**Avis délibéré
de la Mission régionale d'autorité environnementale
Provence-Alpes-Côte d'Azur**

**sur la déclaration de projet emportant mise en compatibilité du
plan local d'urbanisme (PLU) de Jausiers (04) liée à la création
d'une centrale photovoltaïque au sol au lieu-dit "Chanenc"**

**N° MRAe
2022APACA16/3078**

Figure 2: Zonage avant et après - Source rapport de présentation

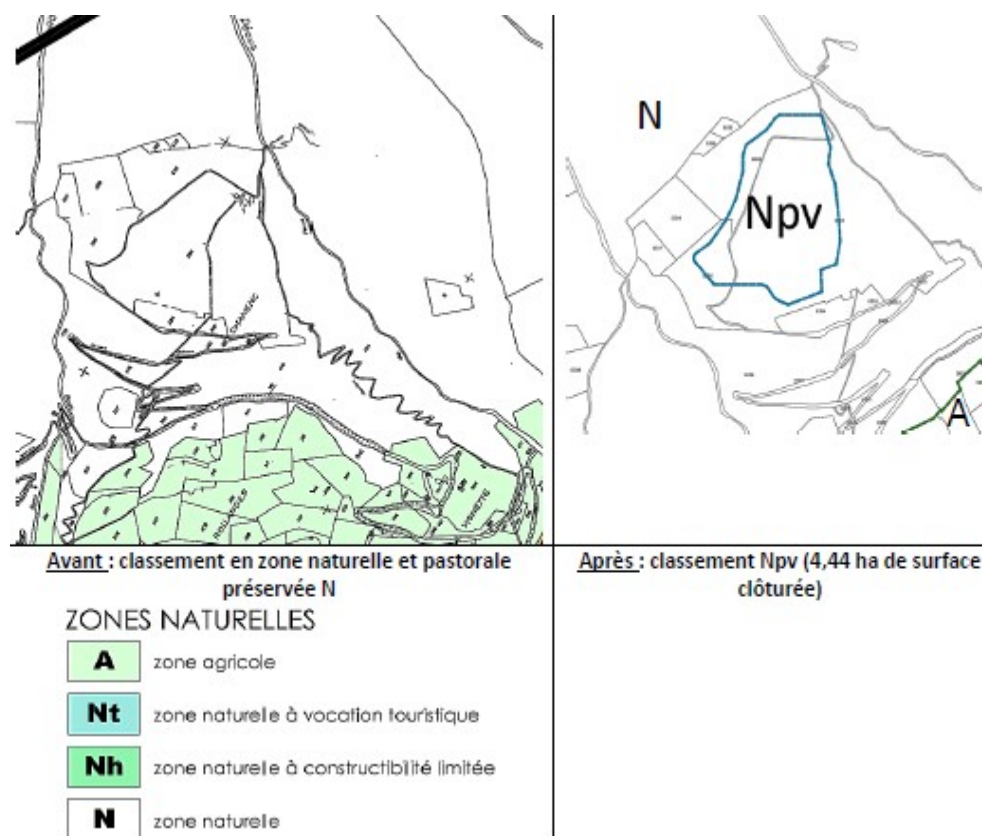
Au regard du document en vigueur, le projet s'inscrit en zone naturelle N, sur une surface clôturée de 4,44 ha⁶ répartie sur cinq parcelles dont l'emprise foncière représente 9,7 ha⁷. Le zonage et le règlement du PLU actuel ne permettent pas la réalisation du projet de centrale photovoltaïque au sol.

- modifier le zonage du PLU en créant un secteur Npv « *zone naturelle dédiée à la production d'énergie renouvelable, solaire photovoltaïque au sol* », d'une superficie de 4,44 ha ;
- adapter en conséquence le règlement de la zone.
